2. 平成30年度技術講習会 質疑応答

技術講習会講師

前号でご報告いたしました当協会の技術講習会に寄せられたご質問に対し、講師陣より回答をいただきましたのでご紹介いたします。

図1 断熱パネル内装壁による住戸間隔壁の遮音欠損の例

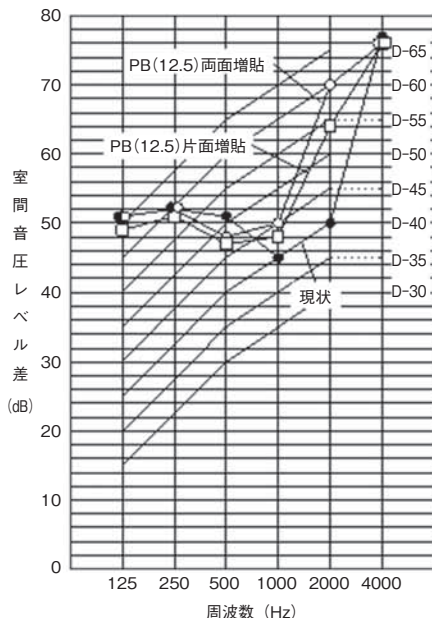
Q1：テキストの図3.8(本稿の図1)に示された断熱パネル内装壁による住戸間隔壁の遮音欠損の事例のコンクリート躯体壁の厚さは何センチメートルか。125 Hz帯域の室間音圧レベル差を音響透過損失として扱い質量則からコンクリート躯体壁の厚さを求めてみると30 cm以上になる。125 Hz帯域の室間音圧レベル差が大きいのは断熱パネル内装工法による効果と考えてよいか。

A1：コンクリート躯体壁の厚さは18 cmです。この厚さのコンクリート躯体壁の125 Hz帯域の音響透過損失は質量則より41 dBと計算されます(テキスト表3.1)。一方、図の室間音圧レベル差は51 dBとなっており、室間音圧レベル差の方が10 dB程大きくなっています。室間音圧レベル差が音響透過損失よりも大き

いのは、室間音圧レベル差が音響透過損失に受音室の吸音力(等価吸音面積)と音源室-受音室間の透過面積の影響が加味された値だからであり、この事例の場合は、透過面積が小さく、受音室の吸音性が高かったことや受音室側の居室の音圧レベルの分布特性等が室間音圧レベル差が音響透過損失よりも大きくなった原因と考えられます。断熱パネル内装工法によって低音域の遮音性能が大きく向上することはありません。

なお、室間音圧レベル差の値から質量則によってコンクリート躯体壁の厚さを求めてもあまり意味がないのでご注意ください。

図2 ガラス厚の違いによる音響透過損失の変化 (FL8：誤り)

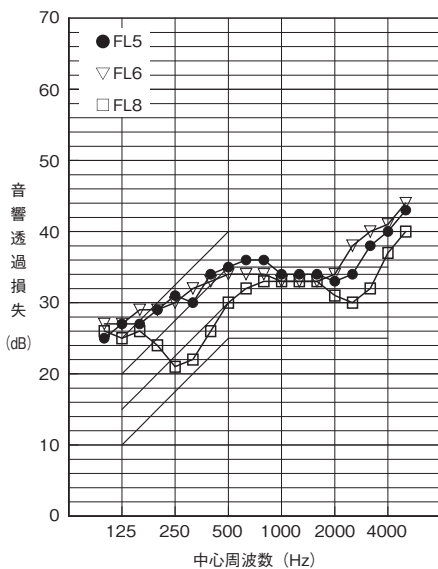
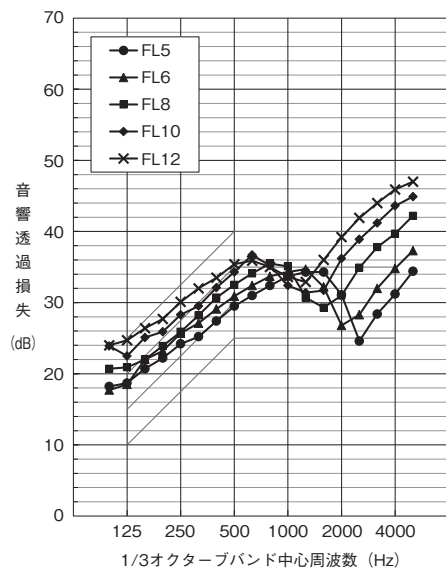
Q2：ガラス厚の違いによる音響透過損失の変化を示したテキストの図3.15(本稿の図2)中、FL8の2,500 Hz帯域での遮音性能の落ち込みはコインシデンス効果によるものと考えられるが、250 Hz帯域付近での落ち込みは何によるものなのか。

A2：テキストの図3.15(本稿の図2)には、誤って複層ガラスの音響透過損失を掲載してしまいました。よって、250 Hz帯域で音響透過損失の低下が顕著に発生しています。図3.15の図は本稿の図3に差し替えをお願いいたします。
